城北小学校区通学路対策実施箇所図① 城北小学校合同点検【R3.9.27(月)】

参加者：道路建設課、道路管理課、学校教育課、市民生活安全課
那覇警察署、スクールゾーン委員会、城北小学校

城北小学校区通学路対策実施箇所図② 城北小学校合同点検【R3.9.27(月)】

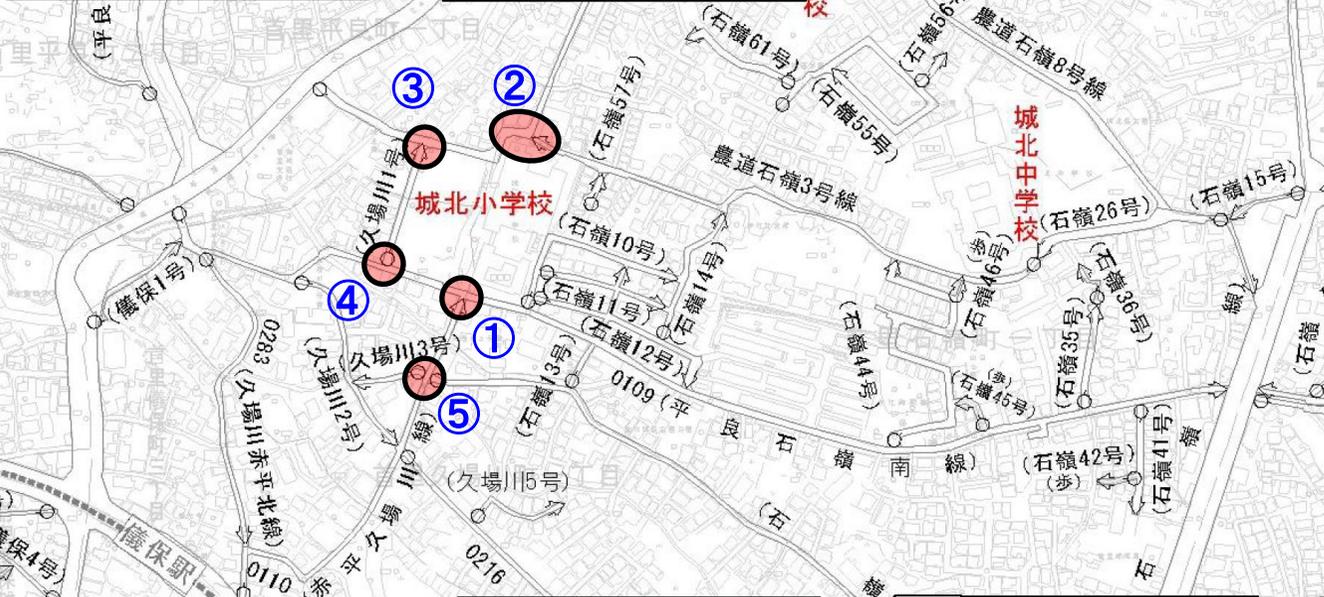
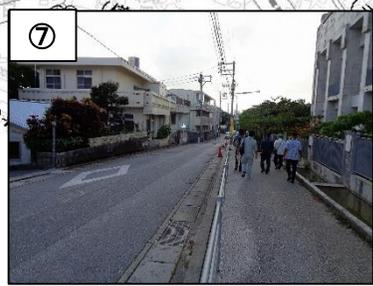
課題と対策(案)	
①	警察・道管・小学校	課題	・特に登校時、速度を落とさない車が見られる。
		対策(案)	・横断歩道の塗り直し ・ガードレールの補修 ・朝の立哨、安全指導
②	小学校・警察	課題	・送迎による車両の駐停車が多い。 ・見通しが悪く、速度を落とさない車が見られる。
		対策(案)	・学校前の駐停車を控えるよう周知を図る ・横断歩道の塗り直し
③	警察・小学校	課題	・見通しが悪く、速度を落とさない車が見られる。
		対策(案)	・横断歩道の塗り直し ・朝の立哨、安全指導
④	道管・警察・小学校	課題	・横断歩道はあるが、歩道が切り下げられていない。
		対策(案)	・横断歩道部の切り下げを設置(併せてガードレールを撤去し、ポラードを設置)
⑤	道管・道建・小学校	課題	・見通しが悪く、速度を落とさない車が見られる。
		対策(案)	・交差点のカー化 ・朝の立哨、安全指導

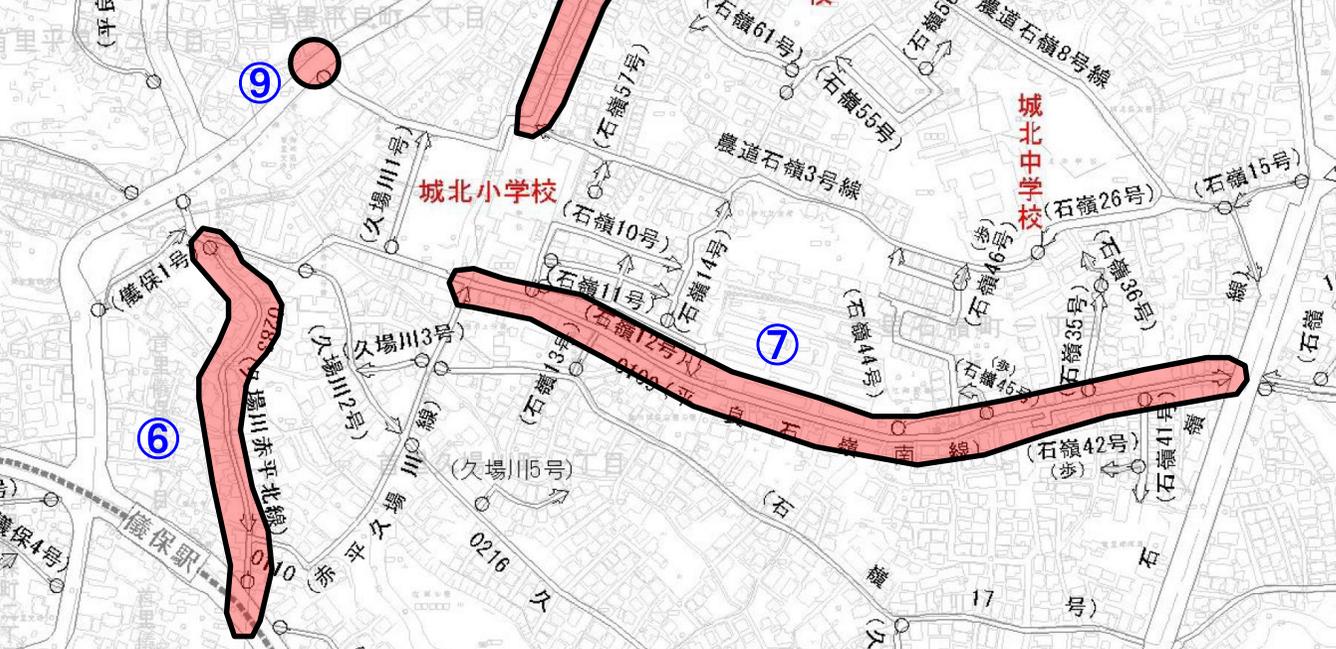
課題と対策(案)	
⑥	道管	課題	・道が狭く、交通が多い。
		対策(案)	・外側線の設置
⑦	道管・道建	課題	・特に登校時、速度を落とさない車が見られる。
		対策(案)	・ハンプ設置の検討
⑧	道管	課題	・道が狭く、交通が多い。
		対策(案)	・外側線の塗り直し
⑨	警察・小学校	課題	・県道へ曲がる車は多いが横断歩道が設置されていない。
		対策(案)	・横断歩道の設置を検討 ・朝の立哨、安全指導
